Qualitätsmanagement im Netzausbau

Antragsprüfung und Verfahrensbegleitung an der SuedLink-Trasse

Ergebnisse der planerischen Analyse und Bewertung des SuedLink § 6 Antrags v. 12.12.14

Inkonsistenter Umgang mit der Breite eines Querriegels

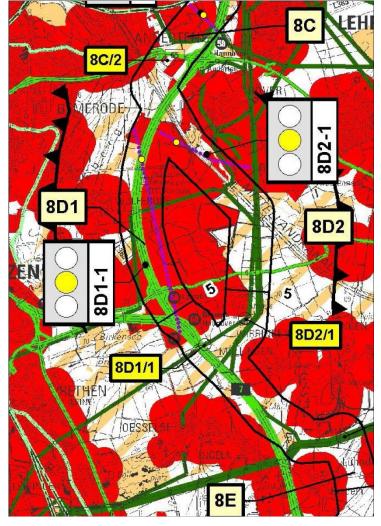
Beispiel oben: Riegel 3A1-5 mit

Abständen < 1km.

Vergleich rechts: Querriegel 8D1-1 verläuft über 4,9 km Breite

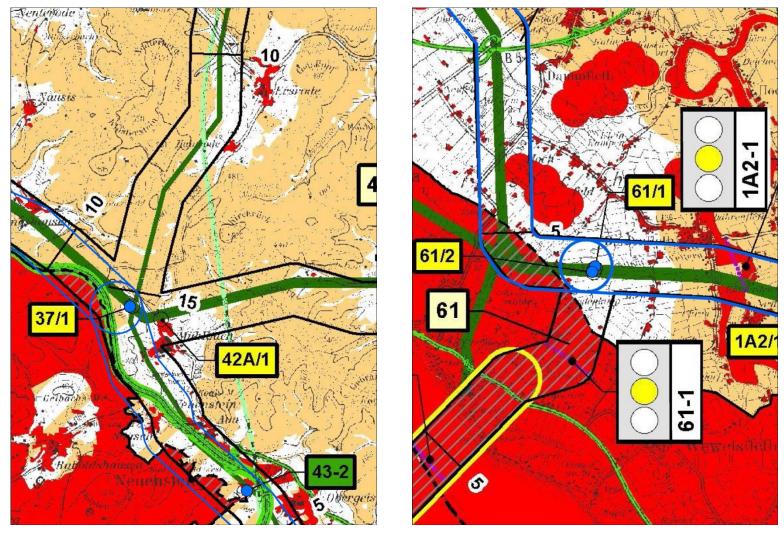
Zahlreiche Inkonsistenzen, z.B. variert die Anzahl der Engstellen zwischen Kartendarstellung, Anhang und Antragstext

Zahlreiche Engstellen sind zwar auf den Karten verzeichnet, jedoch nicht im Antrag genannt – zumeist Engstellen mit Bezeichnung eines Abzweigs

Querungsbeispiele mit geringem Siedlungsabstand

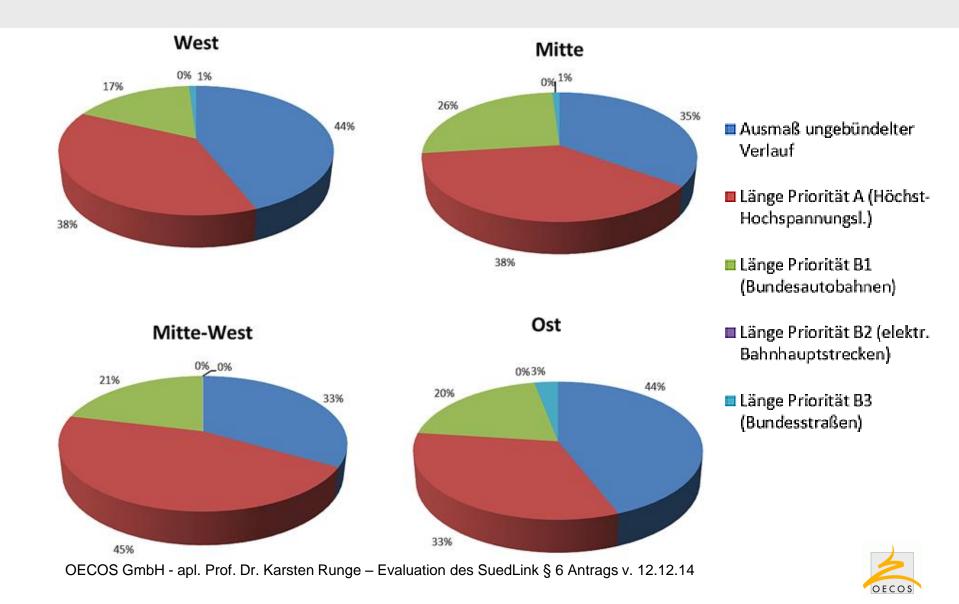
- Im LROP Nds geforderter 200-m-Abstand zu Wohnnutzung im Außenbereich wurde nicht beachtet
- Ebenso wenig wurden die planungsverfestigten Ziele des LEP NRW (Entwurf 25.6.13) beachtet

21/2: Querungsbreite 231 m

1A 3-5: Querungsbreite 160 m

Eine Prüfung der Übernahme der BBPI-Planungsellipse wäre maßstabsgerecht, ist aber nicht erfolgt

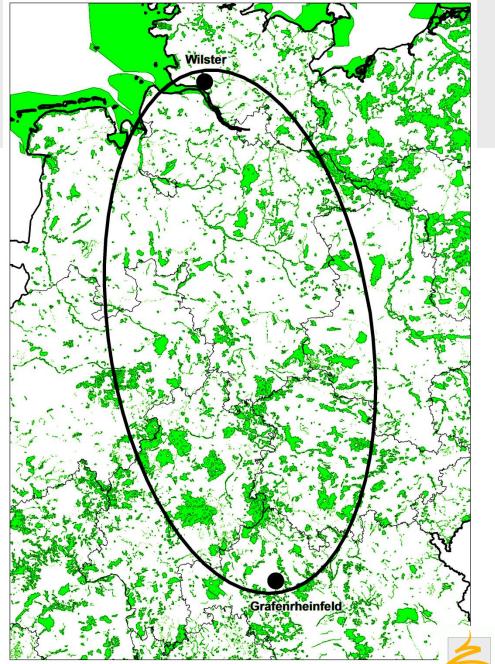
- Agglomerationen blieben unbeachtet
- Unter anderem legt ein Cluster von Natura 2000-Gebieten (grün) in der Südhälfte eine Aufweitung der Vorhabens-ellipse im Südosten nahe

Darstellung des Trassensegments 41B vor dem Hintergrund der Themenkarte Raumordnung 2.4.2 des SuedLink - Antrags

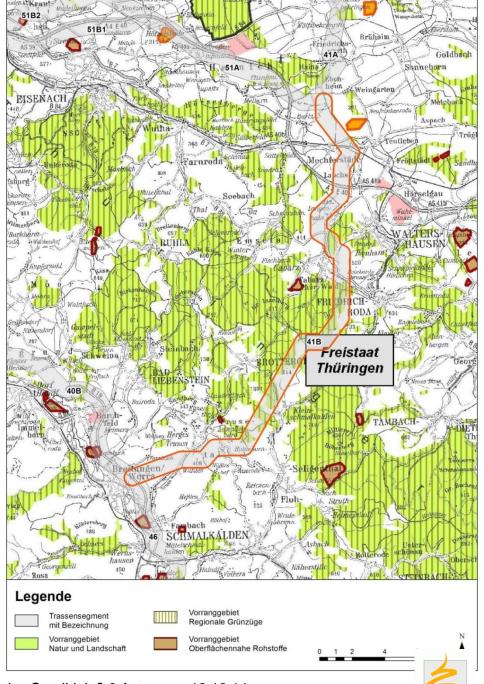
Sowohl Vorranggebiet "Natur und Landschaft" als auch Vorranggebiet "Regionale Grünzüge" gehen im Antrag in die Berechnung der Mehrfachbelegung ein.

Darstellung des Trassensegments 41B vor dem Hintergrund des Regionalplans Südwestthüringen (2012) und Mittelthüringen (2011)

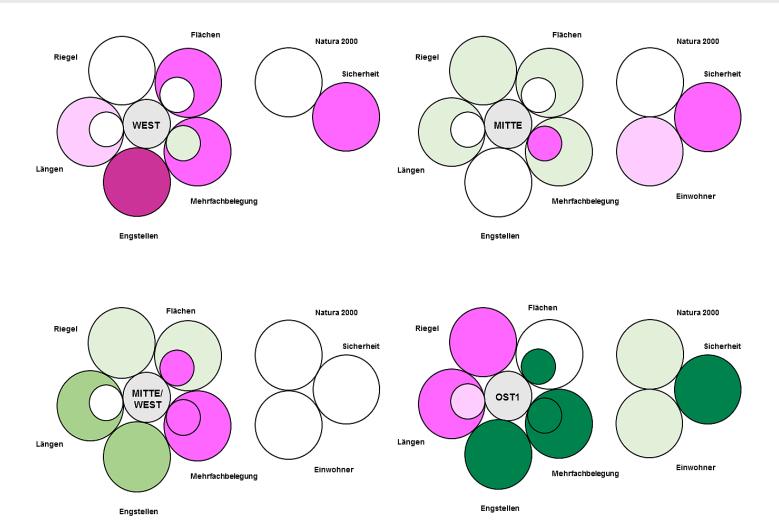
Nicht zwei Vorranggebiete, sondern nur Vorranggebiet "Freiraumsicherung" ist tatsächlich ausgewiesen.

Dieser Fehler betrifft:

- 24 Querriegeln in 5 Trassensegmenten des Antrags.
- 4 Querriegel mit 5-fach Belegung im Segment 41B sind nur 4-fach belegt, was die Endeinstufung der Osttrasse deutlich verändert.
- Die Gesamtzahl der Riegel mit 5-u.
 6-fach Belegung verringert sich nun auf nur noch 8, was die gesonderte Klassifizierung vollends absurd erscheinen lässt.
